Nota van Antwoord zienswijzen

Ontwerp-Voorkeursbeslissing Lob van Gennepe

Titel	Nota van Antwoord zienswijzen Ontwerp-Voorkeursbeslissing Lob van Gennepe
Subtitel	Werken aan de dijk is werken aan het gebied
Datum	januari 2022
Versie	1.0
Status	Definitief
Informatie	Projectteam Lob van Gennepe
Telefoonnummer	088 88 90 354
E-mail	info@lobvannep.nl

Afbeelding 4: concept-schetsvoorstel afbuiging variant B.

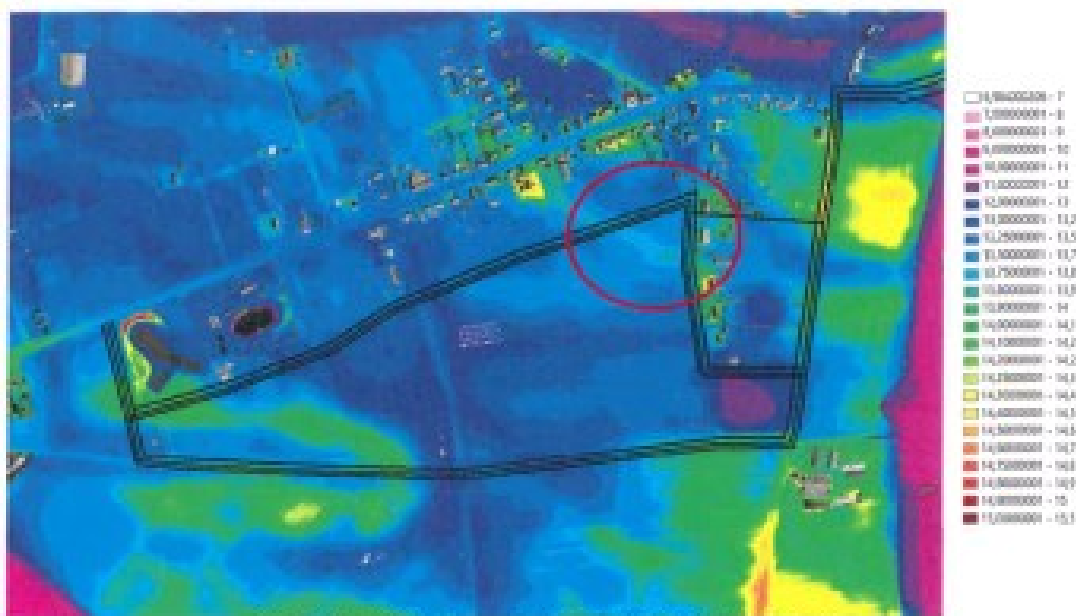
Met deze afbuiging zal er recht gedaan aan de wensen van de omwonenden en aan de belangen van participant.

Naast dat dit voorstel positief uitpakt voor de omwonenden, zal deze afbuiging meer landschapsvolgend zijn en hiermee ook aansluiten bij de 'Leidende principes voor de ruimtelijke kwaliteit'. De afbuiging volgt namelijk een bestaand reliëf in het landschap (zie rode cirkel in afbeelding 5). Zoals te zien is in de afbeelding, loopt het voorstel van de afbuiging gelijk met het bestaande reliëf in het landschap. Dit voorstel sluit daarmee aan op leidende principes 1 en 2: landschap leidend en vanzelfsprekende dijken.
